第1回瀬田川整備検討委員会のご意見に対する説明

近畿地方整備局 琵琶湖河川事務所

令和4年10月26日

第1回瀬田川整備検討委員会の意見と回答

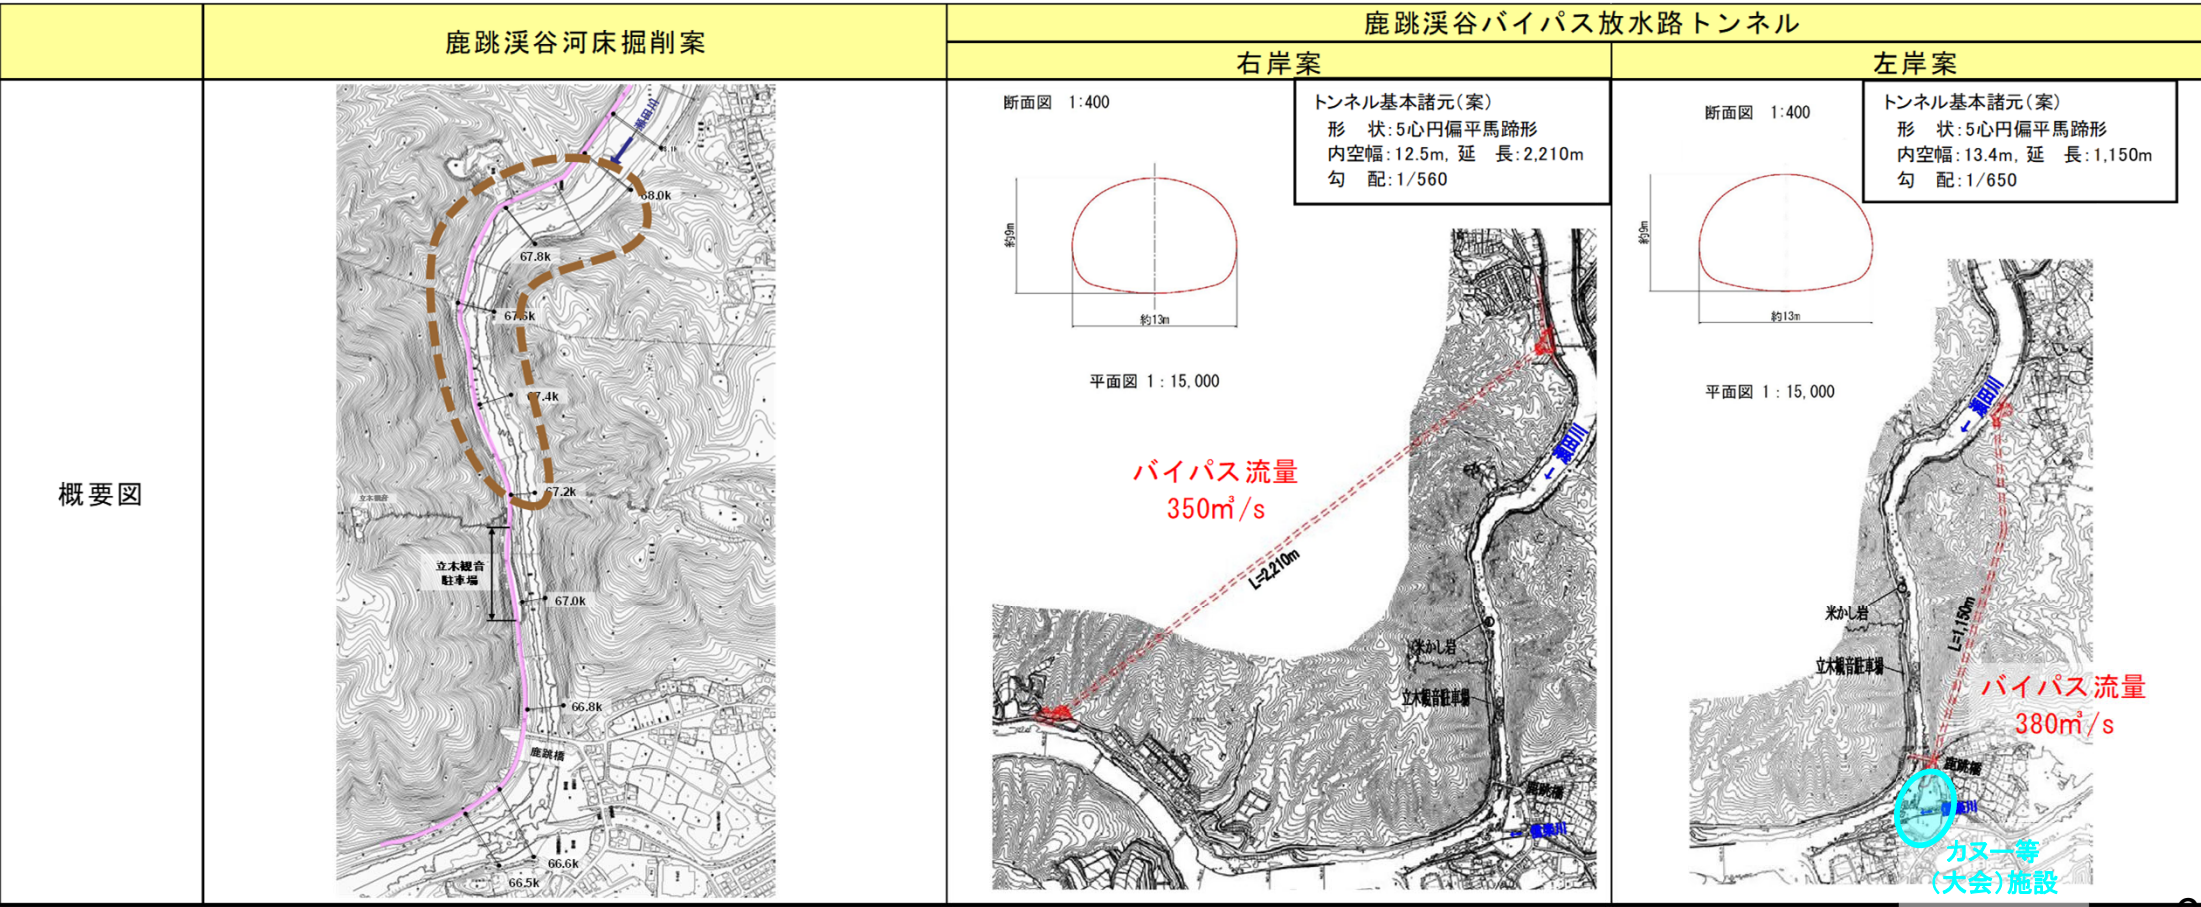
・洗堰の全閉ルールは、滋賀県も含めて社会的なコンセンサスは得られている状況であるのか。

瀬田川洗堰の操作規則制定時の際の滋賀県からの意見書(H4年3月)

意見No4 観点:河川整備

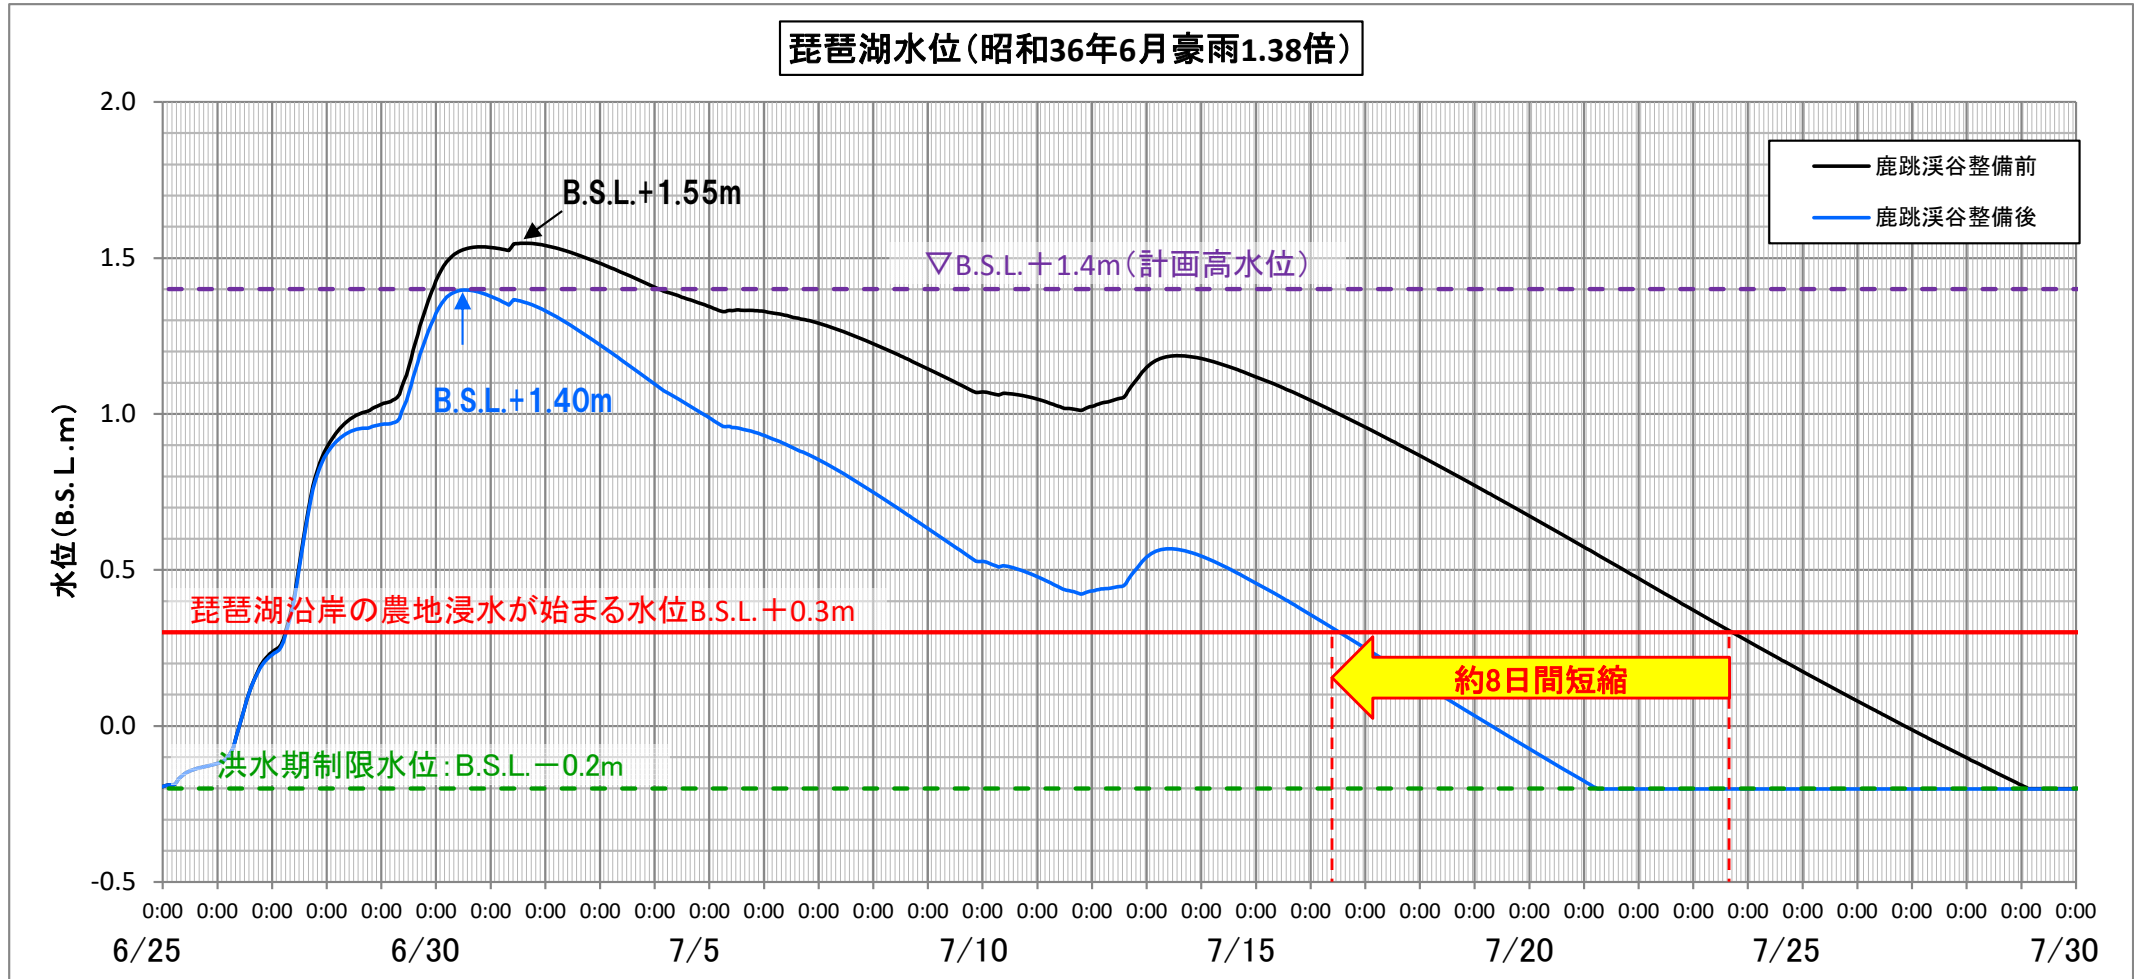
・目標放流量 $1,500\text{m}^3/\text{s}$ 達成による琵琶湖高水位継続時間の短縮効果を見せてほしい。

No	委員会での意見等	回答
No4 観点：河川整備	<ul style="list-style-type: none"> ・目標放流量1,500m³/s達成による琵琶湖高水位継続時間の短縮効果を見せてほしい。 	<p>○昭和36年6月洪水の実績ハイドロを琵琶湖水位1.4m程度となるような降雨（1.38倍：琵琶湖計画規模洪水相当）に引き伸ばした場合、現況河道と整備完了後の河道の流下能力をもとにした琵琶湖水位の変動シミュレーションの結果を図示しております。</p> <p>○シミュレーションの結果から、琵琶湖水位の変化として、ピーク水位はBSL +1.55mからBSL +1.40mに低下し、浸水時間は約27日（636時間）から約19日（462時間）に短縮する結果となっています。</p>
No5 観点：土砂動態	<ul style="list-style-type: none"> ・鹿跳溪谷の河床材料が最近動いているのか、水の中にも同じような材料があるのか。写真を見ると周りの石が黒くなっていてあまり動いていないように見える。今後、大戸川ダム建設により土砂供給が減ることも考慮すると、土砂動態の把握が重要と考える。 	<p>○これまでに実施した瀬田川の定期縦横断測量の結果を見ても、鹿跳溪谷区間において土砂の堆積は確認されません。</p> <p>○また、現況河道における近年の最大洪水である平成25年台風18号の実績ハイドロを対象とした河床変動解析の結果を図示しておりますが、解析の結果、大戸川合流部付近において土砂の堆積が確認されますが、鹿跳溪谷区間ではほとんど堆積することなく下流へ流下する結果となっております。</p>
No6 観点：景観	<ul style="list-style-type: none"> ・滋賀県の指定記念物となっている甌穴の取り扱いについては必要な協議を進めて頂きたい。 	<p>○滋賀県において、「鹿跳峡の甌穴（米かし岩）」を自然記念物に指定される際の河川管理者との協議において、河川管理上において必要がある場合には指定を解除できることとし、解除に向けた協議を行うこととされています。</p> <p>○今後の検討を踏まえ、必要に応じて河川管理者から滋賀県に対して、自然記念物指定の解除に向けて協議をさせて頂きたいと考えておりますので、ご協力をお願いします。</p>

現況河道にH25年台風18号洪水を流下させた場合の河床変動解析結果

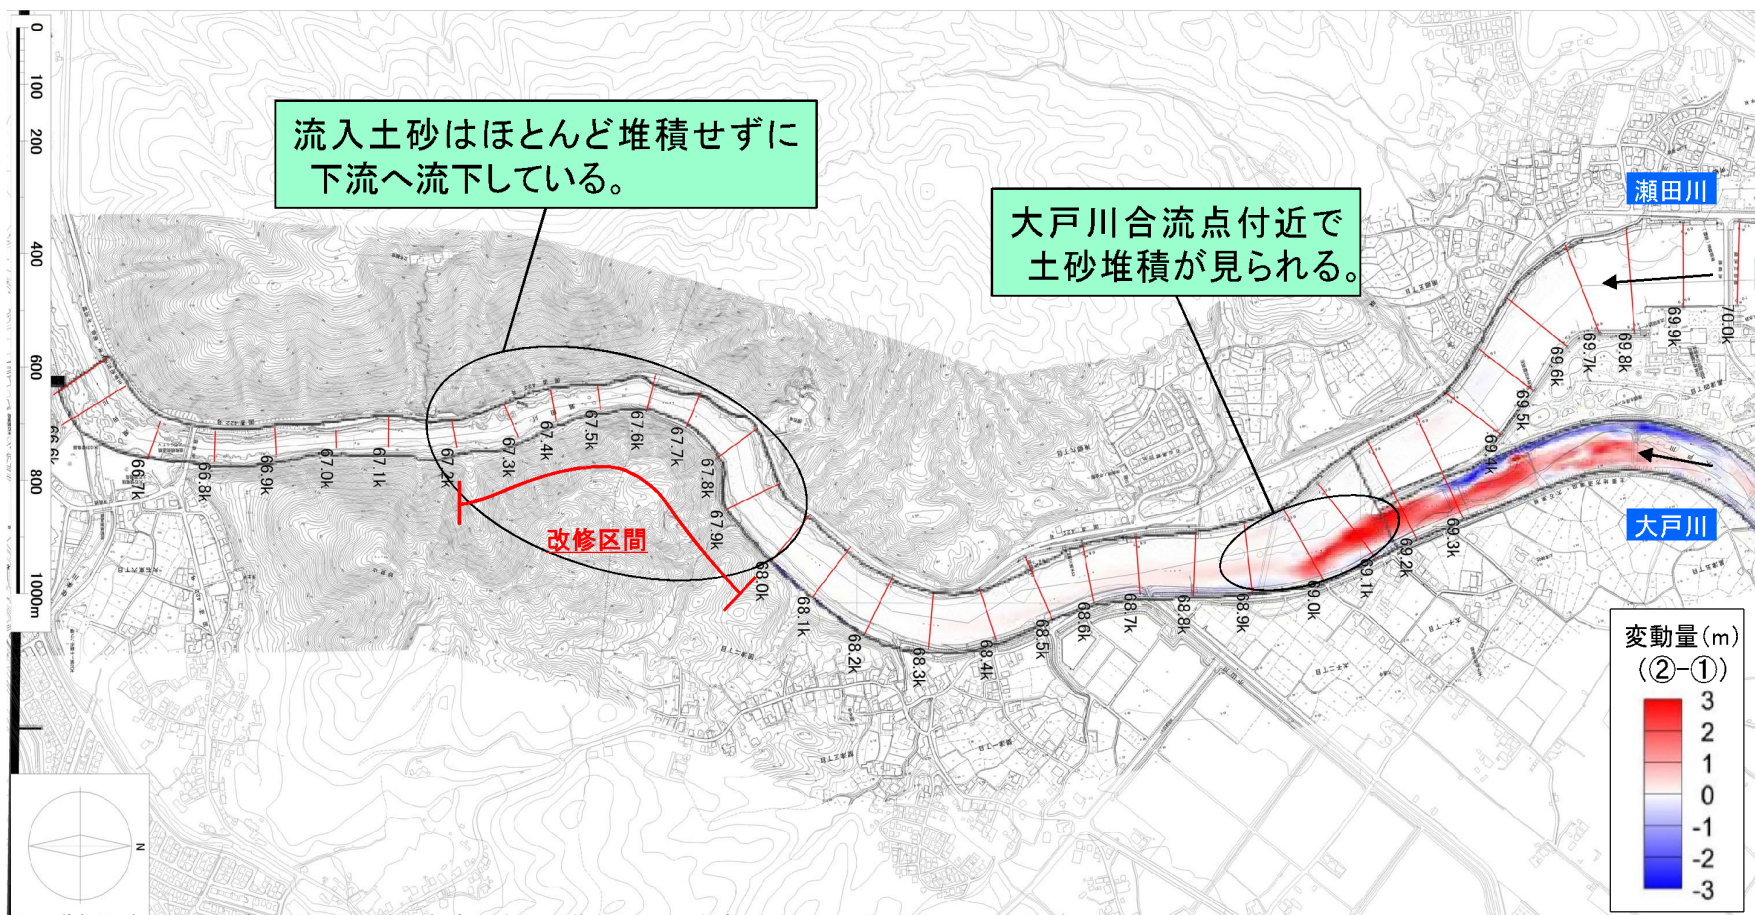
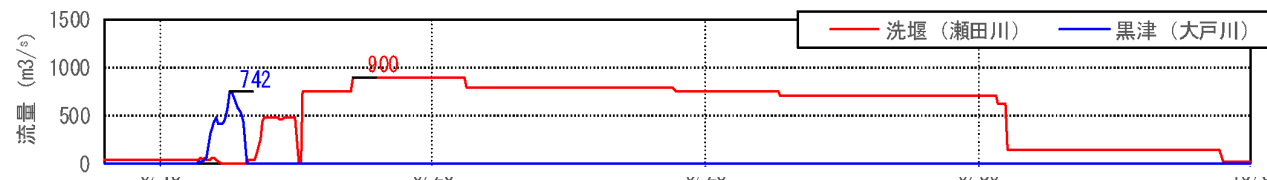
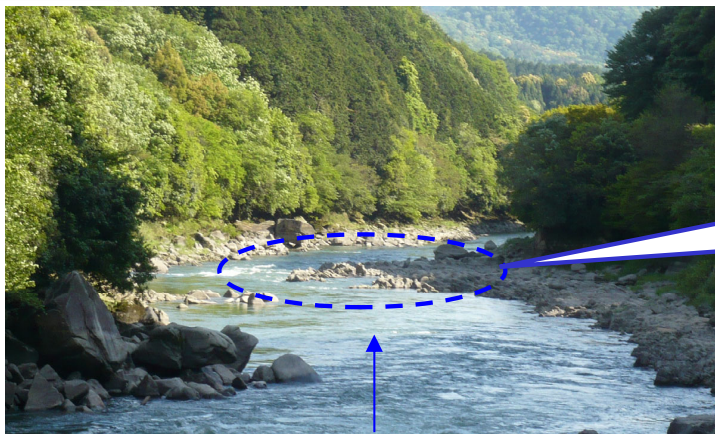
- ・鹿跳溪谷の河床材料は最近動いているのか、水の中にも同じような材料があるのか。写真を見ると周りの石が黒くなっていてあまり動いていないように見える。今後、大戸川ダム建設により土砂供給が減ることも考慮すると、土砂動態の把握が重要と考える。

意見No7 観点:景観

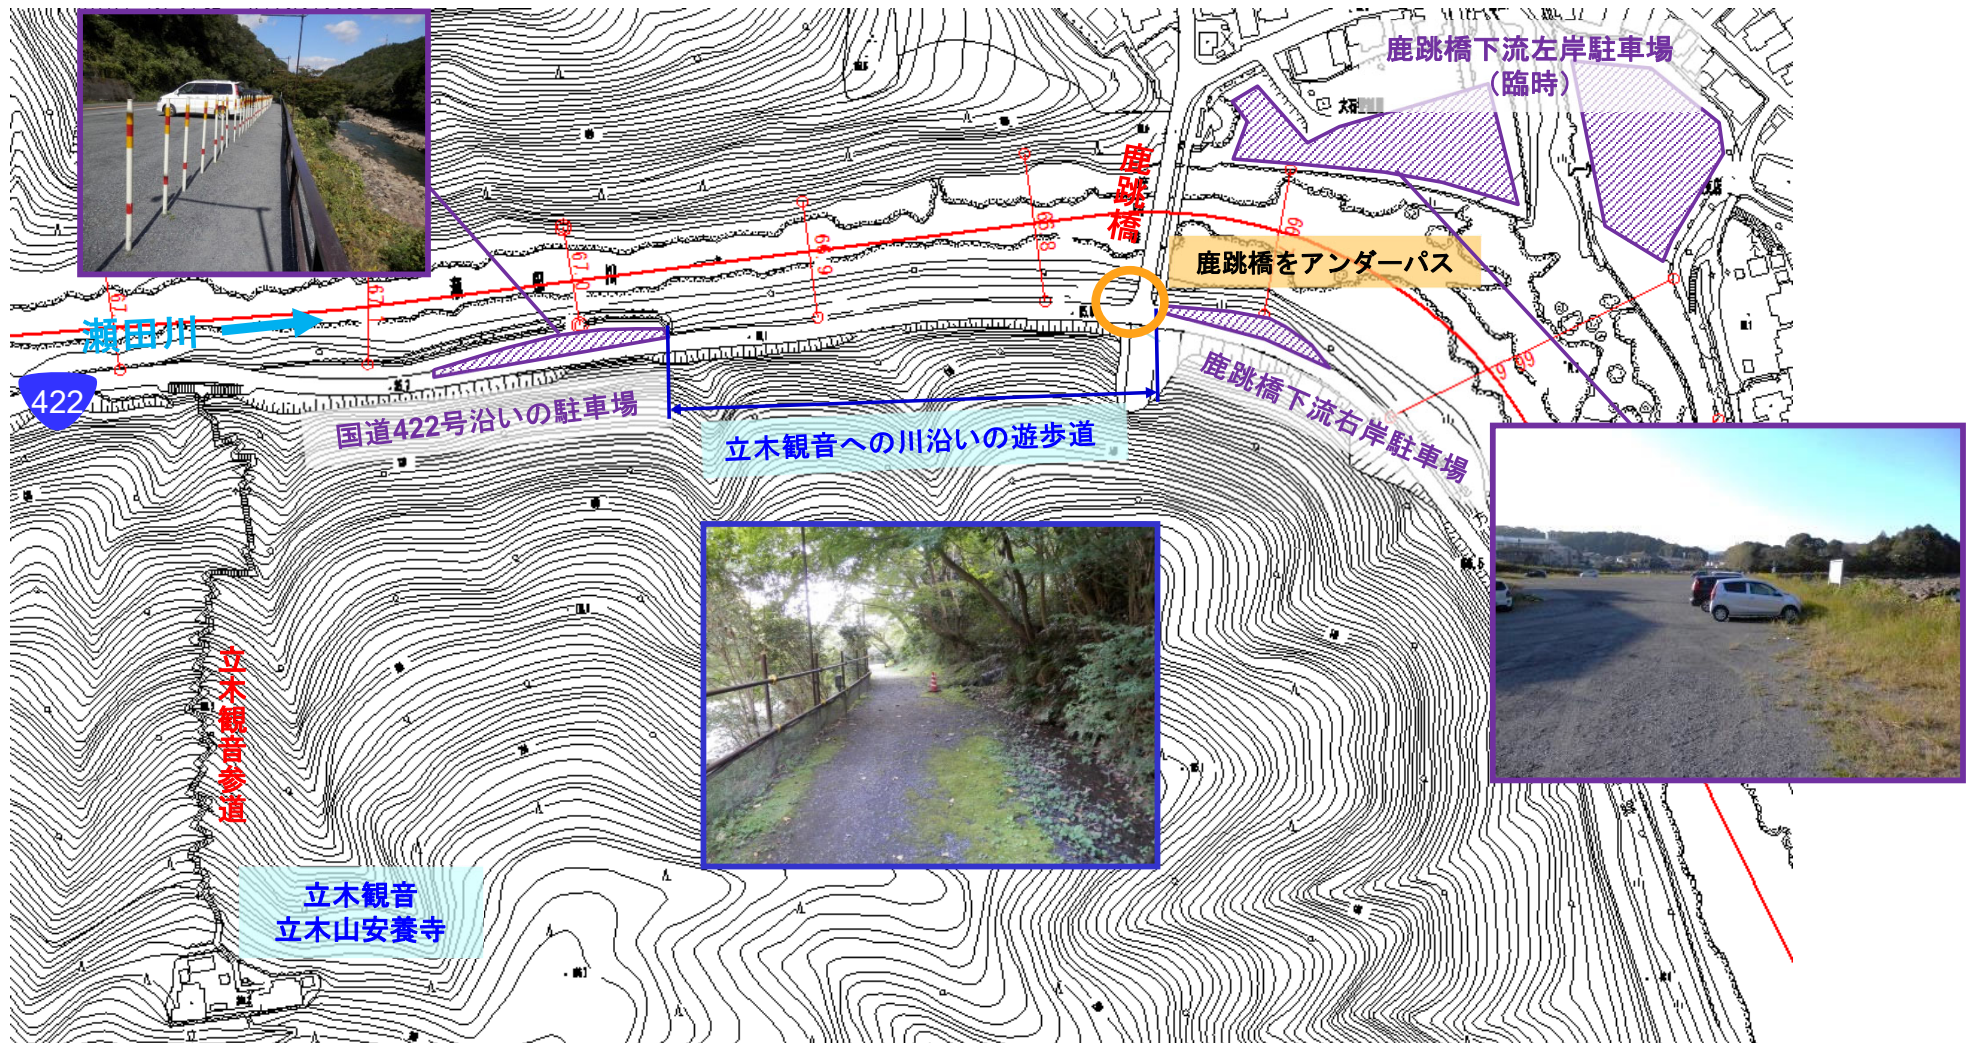
- ・この鹿跳溪谷で景観で何を守り何を変えてよいのか、目標像を考えたほうがよいと思う。例えば、桂川の嵐山地区では昔古来の天竜寺十景があり目標像の参考となった。ここでは立木観音のお寺の縁起と鹿跳溪谷が関連していることから、ヒアリング等を行えば歴史的に見た景観整備の方向性が定まってくるのでは。
- ・立木観音へ参拝される方は立木観音周辺の自然景観を楽しんでいる。立木観音周辺の雰囲気を変えず、原風景を残す工夫をしてほしい。

No7 観点：景観	<ul style="list-style-type: none"> ・この鹿跳溪谷で景観で何を守り何を変えてよいのか、目標像を考えたほうがよいと思う。例えば、桂川の嵐山地区では昔古来の天竜寺十景があり目標像の参考となった。ここでは立木観音のお寺の縁起と鹿跳溪谷が関連していることから、ヒアリング等を行えば歴史的に見た景観整備の方向性が定まってくるのでは。 ・立木観音へ参拝される方は立木観音周辺の自然景観を楽しんでいる。立木観音周辺の雰囲気や壊さず、原風景を残す工夫をしてほしい。 	<p>○立木観音に参拝される方は、図に示すとおり国道422号のバス停、瀬田川沿いの駐車場及び川沿いに整備された遊歩道からアクセスされております。</p> <p>○鹿跳溪谷区間の整備にあたっては、立木観音周辺の雰囲気や参拝される方から見える景観になるべく影響を与えないよう配慮したいと考えております。</p> <p>○今後、整備方策の検討を進めるなかで、立木観音周辺における景観への影響も踏まえながら、立木観音安養寺へのヒアリングも検討させて頂こうと考えております。</p>
No8 観点：自然環境	<ul style="list-style-type: none"> ・鹿跳溪谷に漁業権はないが、支川のほうに漁業権があると聞いている。注意を払って施工して頂きたい。 ・漁協権のある支川と、瀬田川の掘削工事区間が重ならないからといって切り離して考えてよいのか。生息する生物に悪影響のないようにお願いしたい。 	<p>○鹿跳溪谷区間と支川の位置関係及び各支川における漁業権の設定状況については、図に示すとおりとなります。大戸川、信楽川、大石川に漁業権が設定されております。</p> <p>○鹿跳溪谷区間と漁業権のある各支川の区間が重複することはありませんが、本川と支川の連続性も考慮して、改修にあたっては、工事の施工も含め、極力、生物等の生息場の変化を小さくし、影響が及ばないよう配慮していきたいと考えております。</p>

意見No8 観点：自然環境

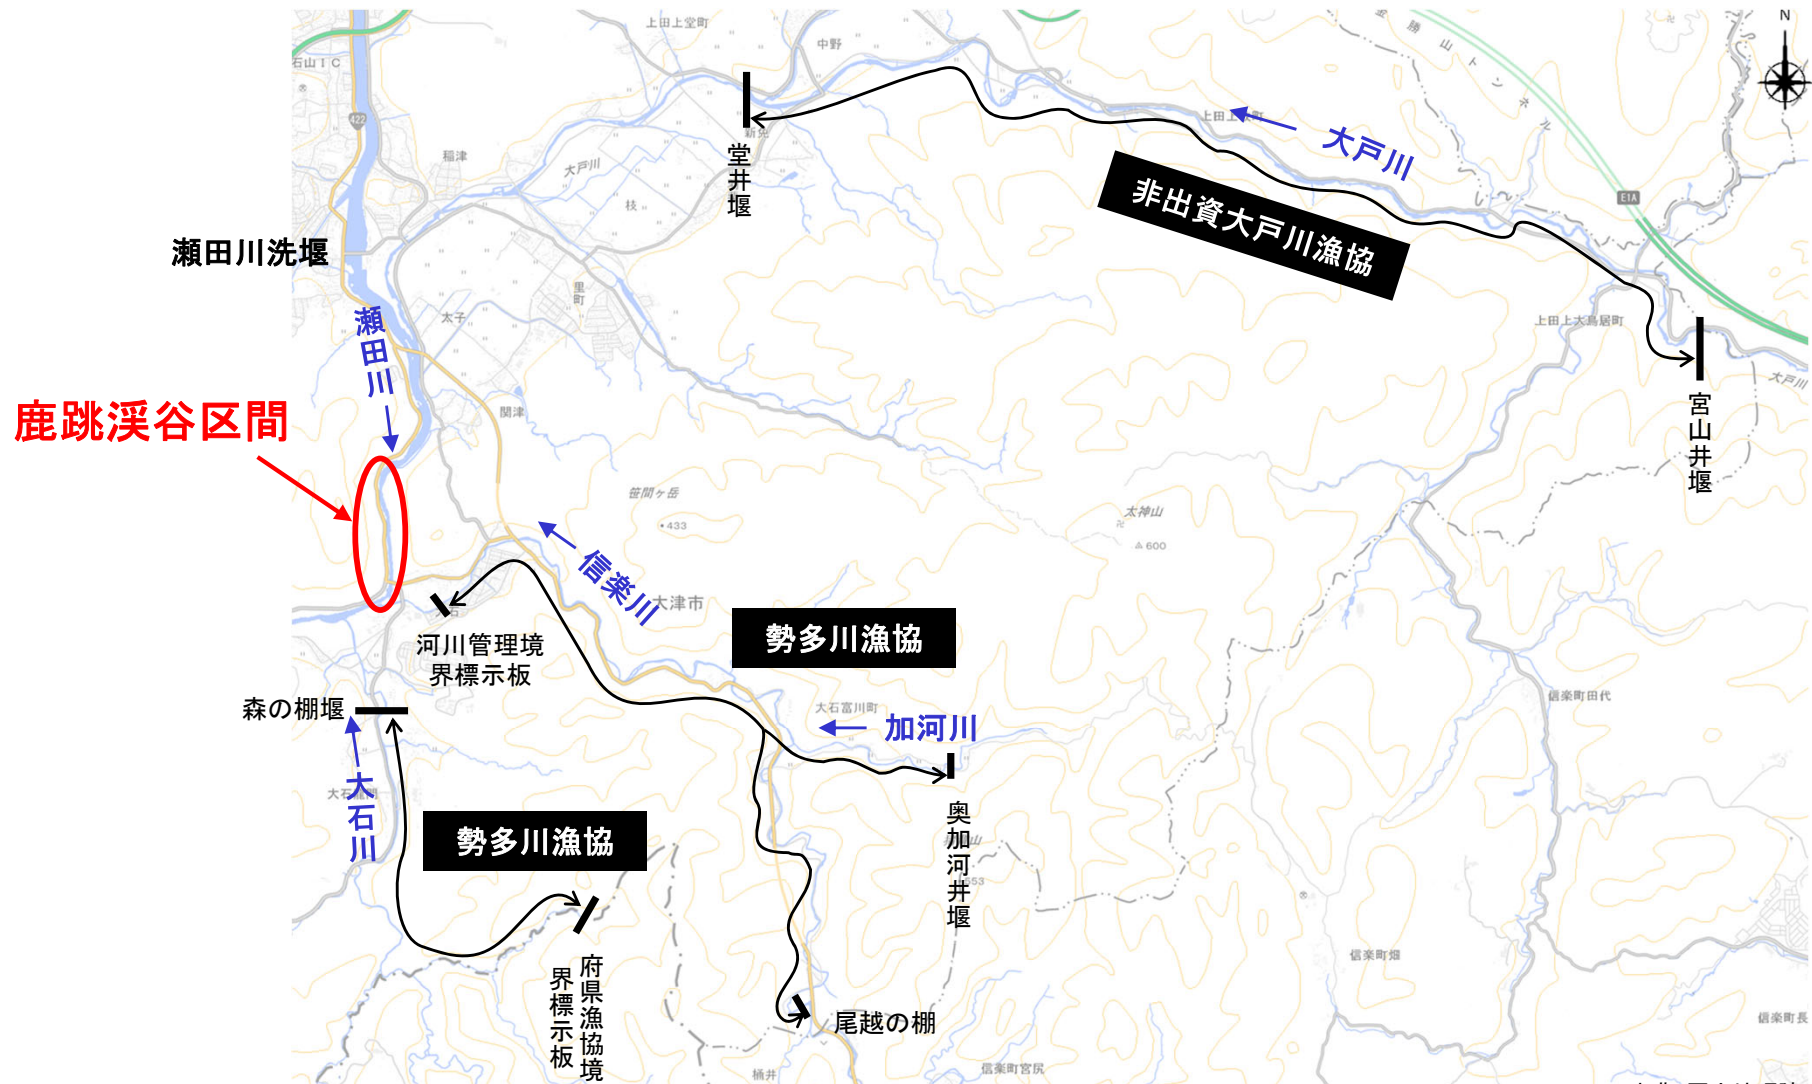
- ・鹿跳溪谷に漁業権はないが、支川のほうに漁業権があると聞いている。注意を払って施工して頂きたい。
- ・漁協権のある支川と、瀬田川の掘削工事区間が重ならないからといって切り離して考えてよいのか。生息する生物に悪影響のないようお願いしたい。
